改善箇所説明図

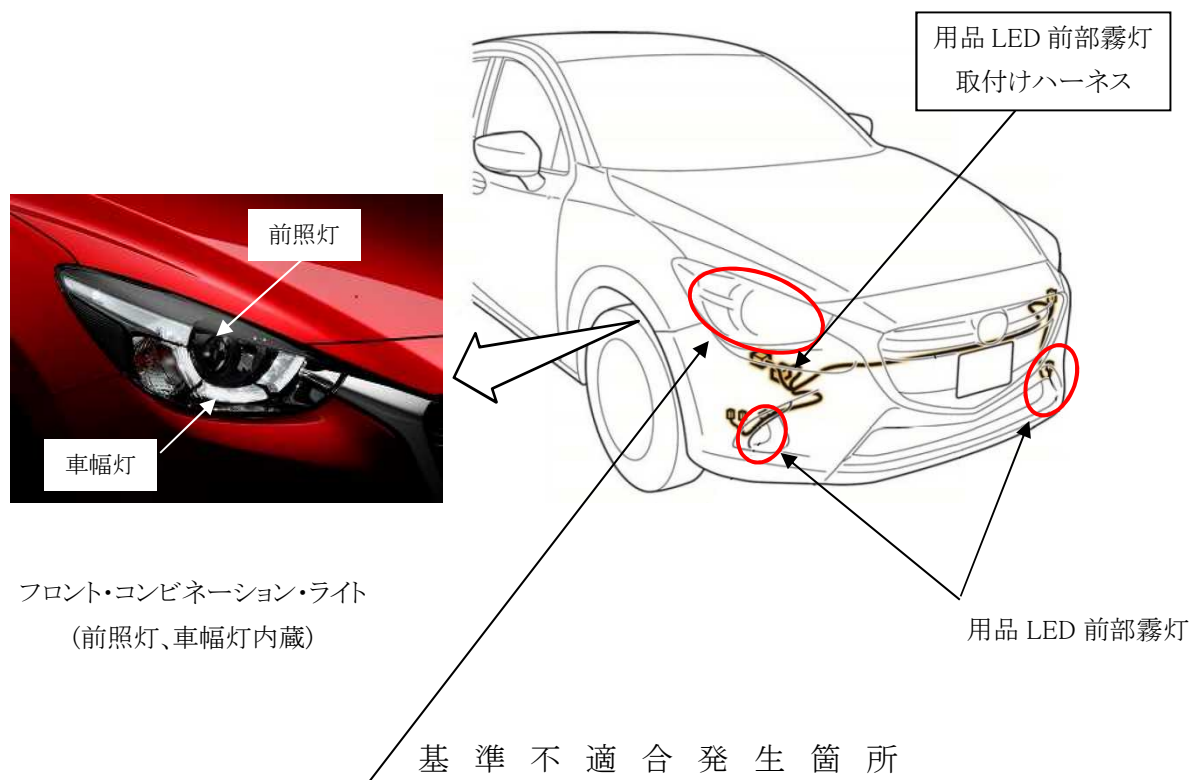
後付け用品のLED前部霧灯を取り付けた車両において、取り付ける際に使用するハーネスが不適切なため、右側前照灯もしくは右側車幅灯に電気が流れず、不灯となるおそれがある。

全車両、灯火装置を点検し、不灯となる場合は、後付け用品のLED前部霧灯取付けハーネスを対策品に交換する。

識別：フューズ・ボックス・カバー（裏）に黄ペンを塗布する。
